<b>Date :</b> Le 23 février 2021	<b>Addenda/Addendum :</b> A-M-01
<b>À/To :</b> Agence spatiale canadienne Centre spatial John H. Chapman 6767, route de l'Aéroport St-Hubert (Québec) J3Y 8Y9	<b>Projet/Project :</b> Agence spatiale canadienne Réaménagement vestiaire des femmes
	<b>N° de projet :</b> 27200022
<b>Att. :</b> Mme Josée Brassard	<b>Propriétaire :</b> Agence spatiale canadienne
<b>Distribution :</b> Par ASC/By CSA

**AGENCE SPATIALE CANADIENNE**  
**CANADIAN SPACE AGENCY**  
**PAVILLON 4**  
**REFECTION DOUCHES**  
**VESTIAIRES DES FEMMES**  
6767 route de l'aéroport, Saint-Hubert, Qc  
**PLOMBERIE**  
**EXISTANT ET NOUVEAU**  
INDICÉ: SEPTEMBRE 2022  
PROJET: #27260022  
CLIENT: ALCANOVA GRAND, INC.  
PROJET: M211

**PAVILLON 4 - VENTILATION  
NOUVEAU**  
ECHELLE: 1:50

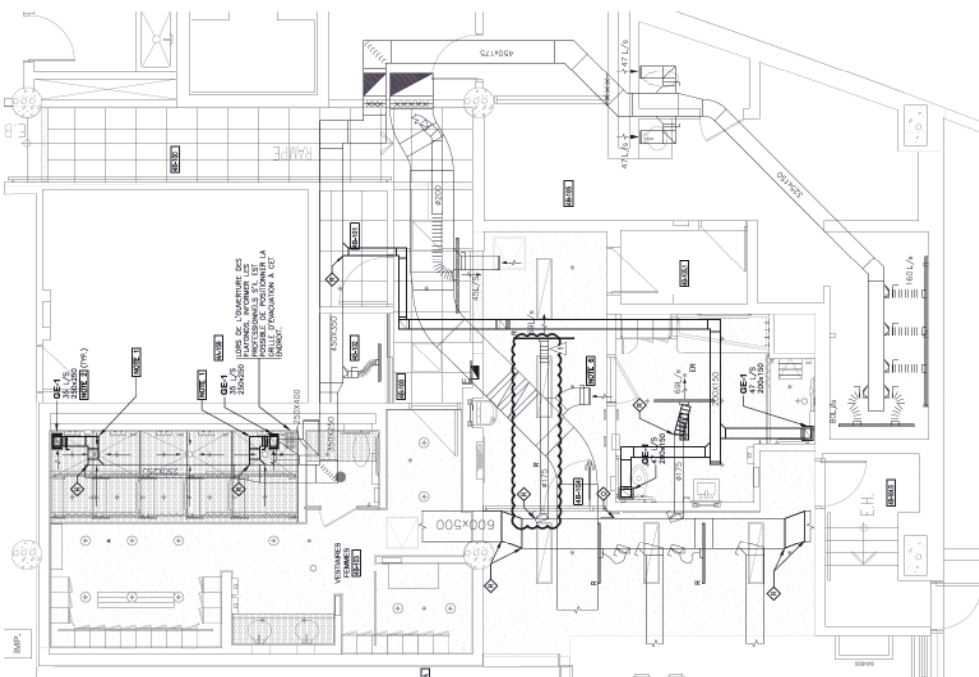
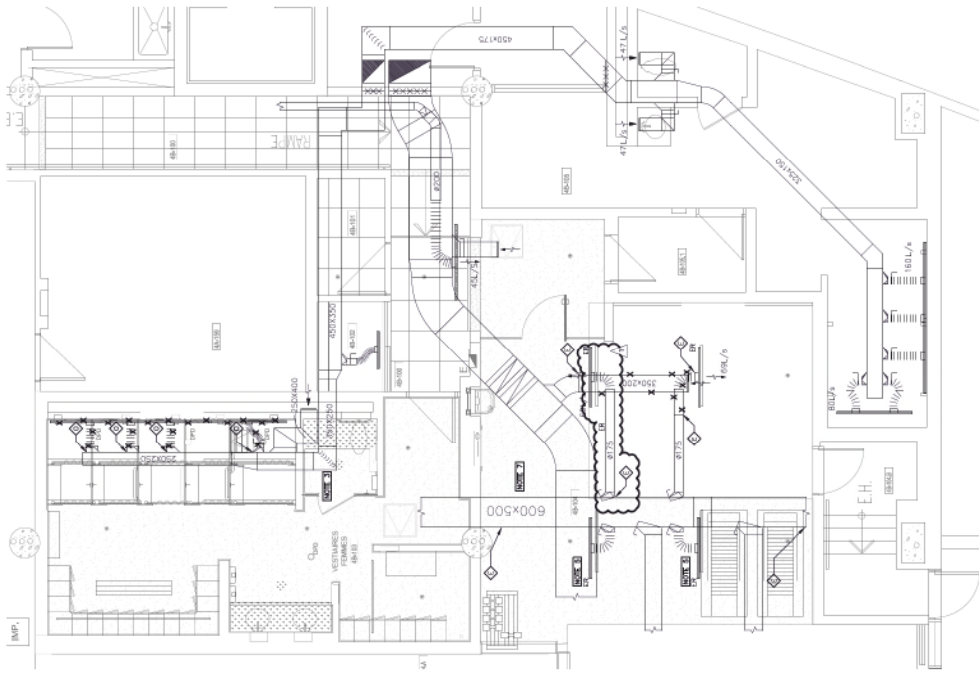
<u>Lexique pour motifs</u>	Motifs
Demande du client : DC Coordination de chantier : CC Coordination des professionnels : CP Conséquence des travaux de base : CB	
<p><i>Le présent addenda fait partie intégrante des plans et devis de mécanique émis pour soumission en date du 19 novembre 2020.</i>  <i>This addendum is an integral part of the drawings and specifications issued for tender november 19<sup>th</sup>, 2020.</i></p> <p><b>1. <u>MÉCANIQUE/MECHANICAL</u></b></p> <p>1.1. Plan M211 - Plomberie / Plumbing</p> <p>a) Modification de la portée des travaux de remplacement de la tuyauterie d'alimentation en eau domestique. / Modification of the scope of work for the replacement of domestic water supply piping.</p> <p>1.2. Plan M511 - Ventilation / Ventilation</p> <p>a) Correction du plan concernant le déplacement du conduit de 175mm de diamètre. / Correction of the plan regarding the relocation of the 175mm diameter duct.</p>	<p>DC</p> <p>CP</p>
